### Gewindeanschluss Oventrop Ventile und Thermostate „Uni L/LH/XH“

Gewindeanschluss M 30x1,0

Gewindeanschluss M 30x1,5

alt

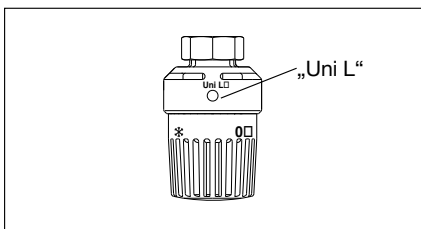
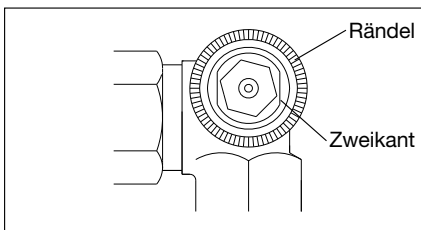
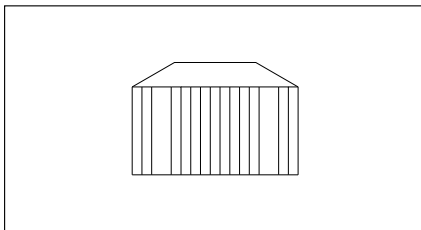
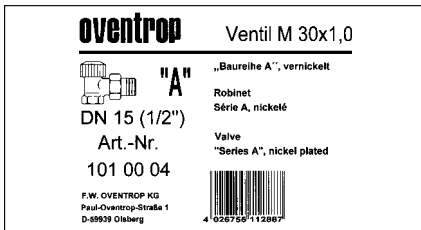
Thermostat „Uni L“

neu (seit 1998)

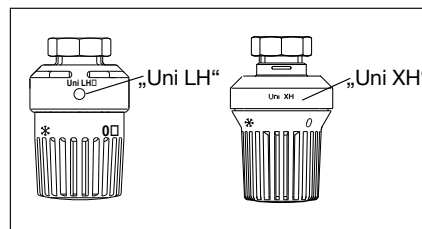
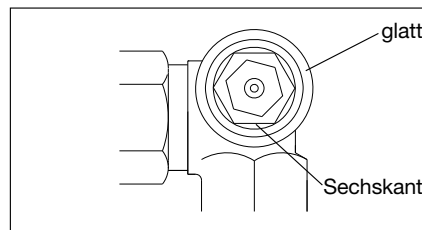
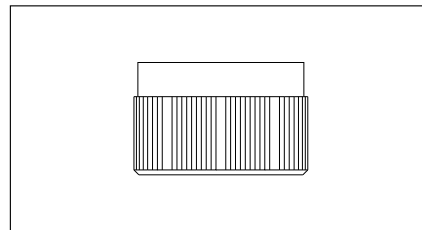
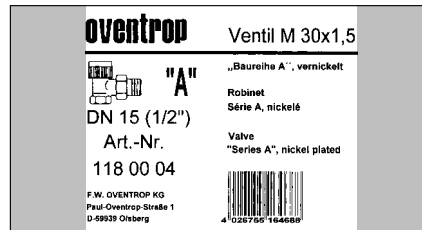
Thermostate „Uni LH/XH“

Die Einzelverpackungen der neuen Ausführung sind mit entsprechendem Aufdruck M 30x1,5 gekennzeichnet. Verpackung mit blauen Streifen (alt: ohne Streifen).

Aufkleber mit blauem Aufdruck (alt: schwarzer Aufdruck).

Die Bauschutzkappen der neuen Ventile haben rechteckige Außenkonturen mit Aufdruck M 30x1,5 auf der Stirnseite (alt: Form konisch).

Die neue Ventilausführung hat am Oberteil einen Sechskant (alt: Zweikant) und ist glatt am Gehäusebund (alt: gerändelt).

Unterscheidungsmerkmal bei den Thermostaten ist die Markierung am Unterteil des Ständers mit „Uni LH“ (alt: „Uni L“).

Verpackung Schrift: blau („Uni LH“) statt schwarz („Uni L“).
